**Всемирный форум для согласования правил  
в области транспортных средств**Рабочая группа по вопросам освещения  
и световой сигнализацииВосемьдесят третья сессия  
Женева, 21–24 апреля 2020 годаПункт 4 с) предварительной повестки дня  
**Упрощение правил ООН, касающихся освещения  
и световой сигнализации:****Правила № 149 ООН (устройства освещения дороги)**

**Другие правила ООН:****Правила № 53 ООН (установка устройств освещения  
и световой сигнализации для транспортных  
средств категории L3)****Предложение по новым дополнениям к Правилам № 53  
ООН и Правилам № 149 ООН****Представлено экспертом от Международной ассоциации заводов-  
изготовителей мотоциклов\***

**Схема**  
Область применения предписаний, касающихся АСПО.

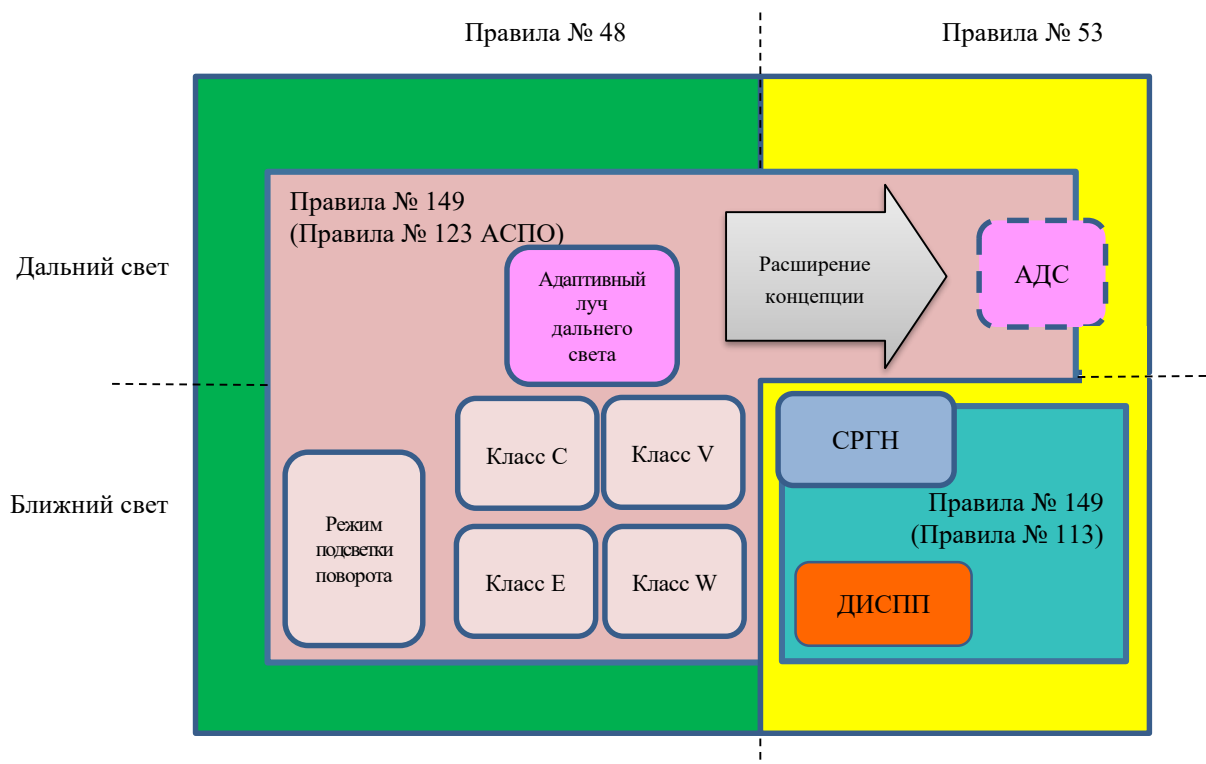
8. Ниже приведена схема, иллюстрирующая предлагаемое расширение области применения предписаний, касающихся АСПО.
